Progetto per la realizzazione di impianto eolico denominato "Poggio alle Pancole" Comune di Lajatico (PI).
Codice della procedura 7874 data di avvio 4-1-2022.

Progetto per la realizzazione di un impianto eolico, denominato "Poggio alle Pancole", costituito da n. 7 aerogeneratori, per una potenza complessiva pari a 42 MW, e delle rispettive opere di connessione alla RTN, da realizzarsi nel Comune di Lajatico (PI). Cod procedura 7874

OSSERVAZIONI – ALLEGATO 3

Estratto tavola 20V036_L_Visibilita_Lajatico_beni_A1_DEF.pdf

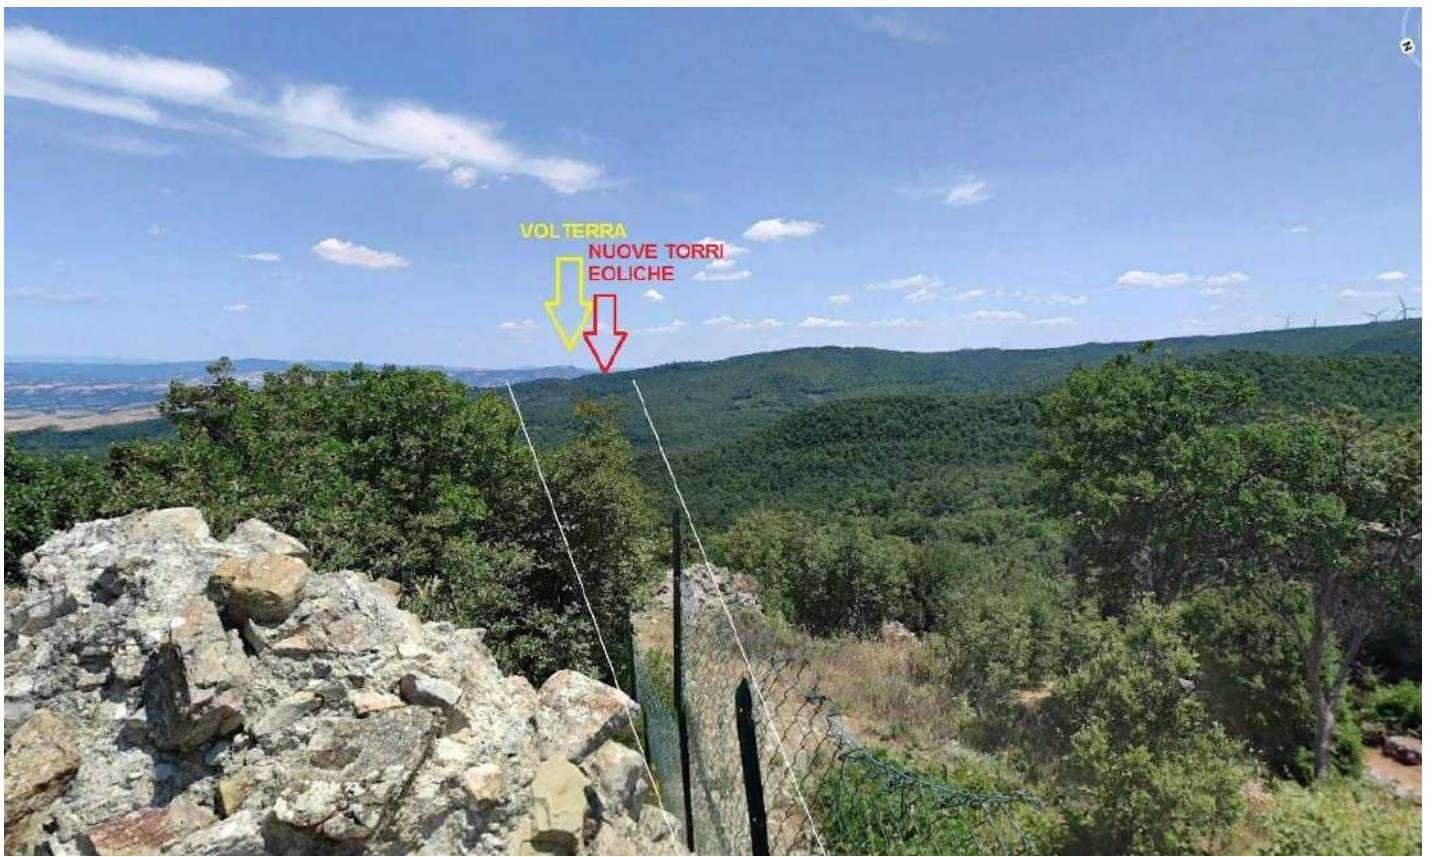
Il progetto del nuovo parco eolico invece è posto proprio lungo la direttrice Rocca di Pietracassia – Volterra, e le prime torri eoliche sono site ad una distanza molto ridotta dalla Rocca (meno di 2 chilometri). La realizzazione del Parco potrebbe perciò distruggere per sempre la più importante direttrice visiva storica che ancora possiamo apprezzare, con grave, insipiente e irreparabile danno al paesaggio, alla storia e alla cultura del territorio.

Vista dalla Rocca di Pietracassia verso Volterra – il nuovo parco eolico andrebbe ad impattare proprio sulla direttrice, e posto a meno di 2 chilometri, impedirebbe la vista di Volterra dalla Rocca; il parco eolico esistente, visibile sulla destra, è posto tra 4 e 6 chilometri, ed è parzialmente nascosto da un colle più alto.

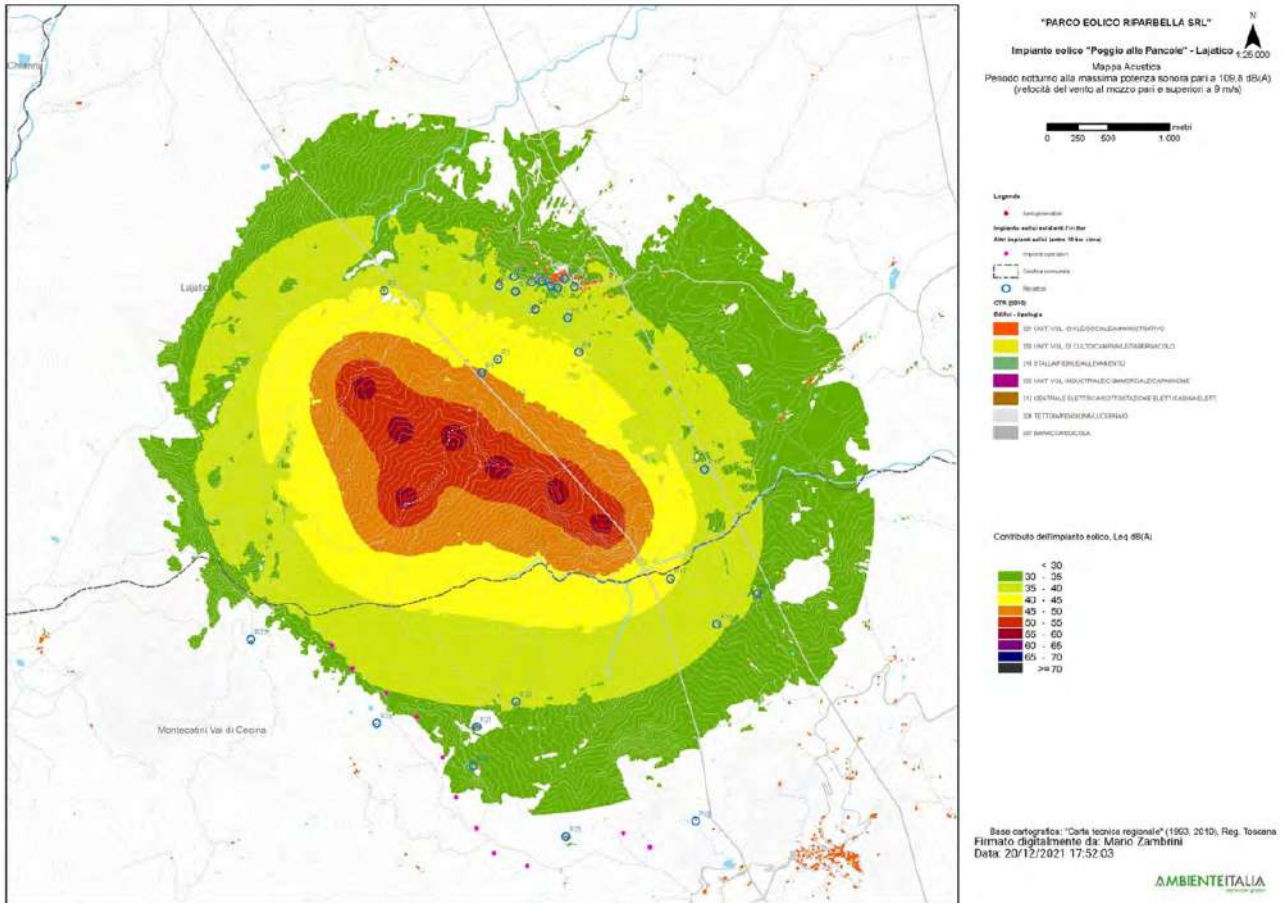
3. Nella valutazione del criterio differenziale a finestre chiuse si fa riferimento a un modello di facciata del fabbricato assolutamente non verosimile: il potere fonoisolante di un vetro 3 mm viene dichiarato 30 dB. Il potere fonoisolante di un vetro 3 mm, basta fare una veloce ricerca in letteratura, non supera i 25 dB e se ragioniamo di infisso nel suo complesso non siamo sopra i 20 dB. L'assunto della stanza 4 metri per 4 metri e volume 43 mc non è assolutamente cautelativo perché le camerette abitabili hanno superfici di calpestio inferiori ai 10 mq e volumi inferiori ai 30 mc. In ogni caso è pieno di stanze con superficie di calpestio inferiore ai 16 mq, basta una qualsiasi camera matrimoniale. La stima dell'indice dell'isolamento di facciata è quindi del tutto sovrastimata, quindi errata e porta a dichiarare che il livello di rumore ambientale a finestre chiuse è inferiore al limite di applicabilità sia di giorno che di notte. Ciò non è corretto e, in situazioni di bassa rumorosità residua come stimata/misurata dai tecnici, quando il differenziale si applica, SI SUPERA. Risulta evidente che senza l'assunto della valutazione errato dell'isolamento di facciata il criterio differenziale a finestre chiuse risulta superato.

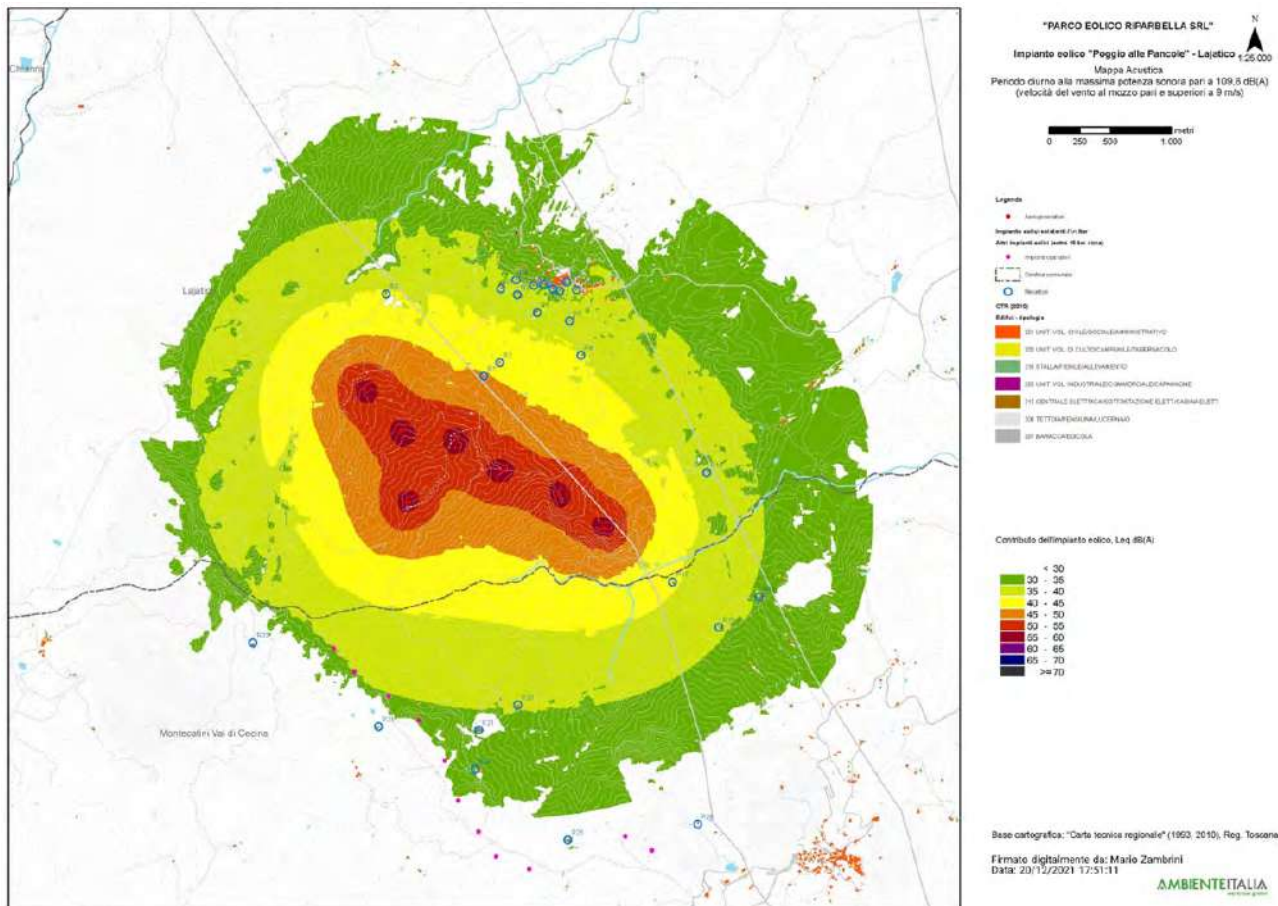
4. L'osservazione ancora più cogente riguarda l'assunto dell'abbattimento di una parete a finestre aperte pari a 10 dB. 10 dB di abbattimento, prova qualsiasi misura che si possa fare in qualsiasi situazione, può andare bene in caso di parete molto grande, di importante R_w e con finestra piccola, inferiore al 5% della superficie finestrata. Già una stanza normalissima di una cameretta con finestra 1,2x1,4, mediante misura a 1 m dalla facciata in esterno e una all'interno con fonometro a 1 m dalla finestra aperta e oltre 1 m dalle altre superfici riflettenti microfoni a 1,5 m di altezza non presenta abbattimento del rumore superiore a 6 dB, a meno di non avere all'interno un ambiente sovraccarico di arredi solo fonoassorbenti in una condizione assolutamente non realistica. Se poi ci spostiamo a una camera con una banale porta finestra da 1,2mx2,4m si perde un ulteriore dB di abbattimento e in situazioni, che esistono tranquillamente, di infissi ampi (tipo 1,8x2,4 o 2x2,4 o anche oltre) si arriva a situazioni in cui l'unico abbattimento che offre la parete è la riduzione di 3 dB dati dai coefficienti di riflessione di facciata. Coefficiente di riflessione di facciata che, oltretutto, qui non risulta valutato.

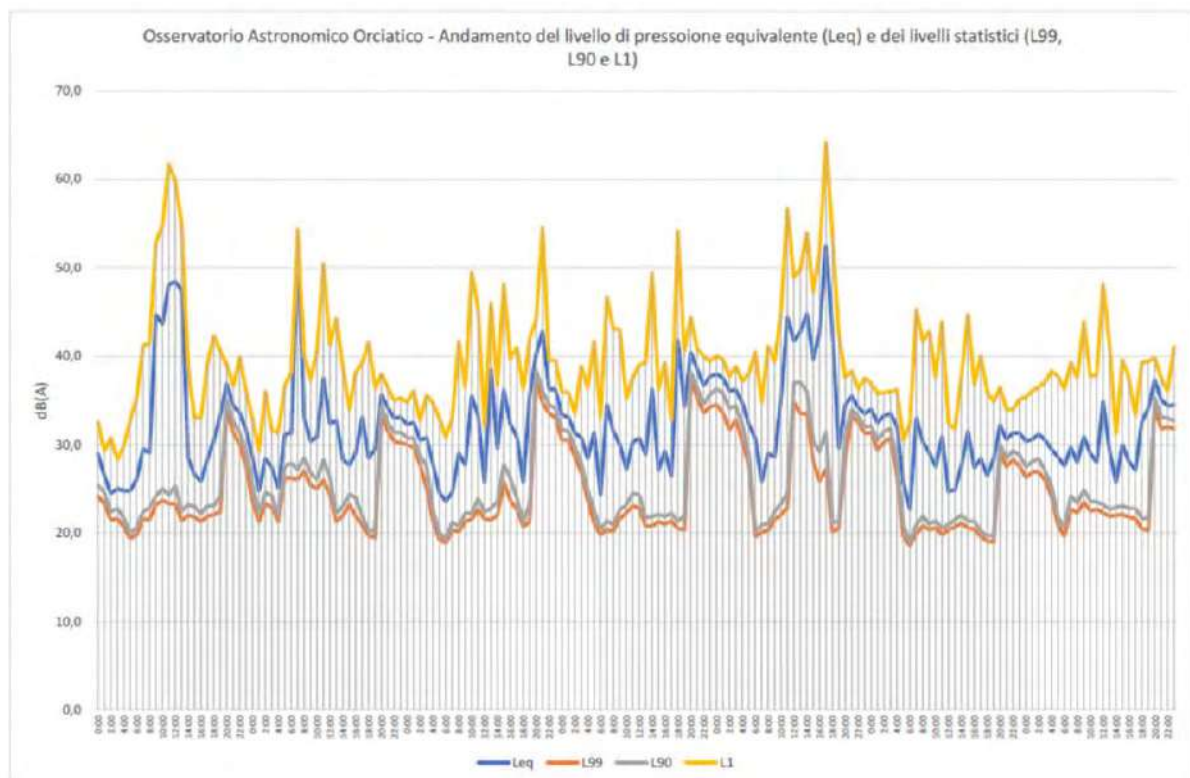
pagina 28 che in corrispondenza di livelli di pressione equivalente Leq intorno ai 45 dB(A), i livelli

di pressione istantanea L1 si aggirano intorno ai 63 e 65 dB(A) o comunque superiori a 50 dB(A) e questo per periodi di 4 e 9 ore, quindi per buona parte della giornata.
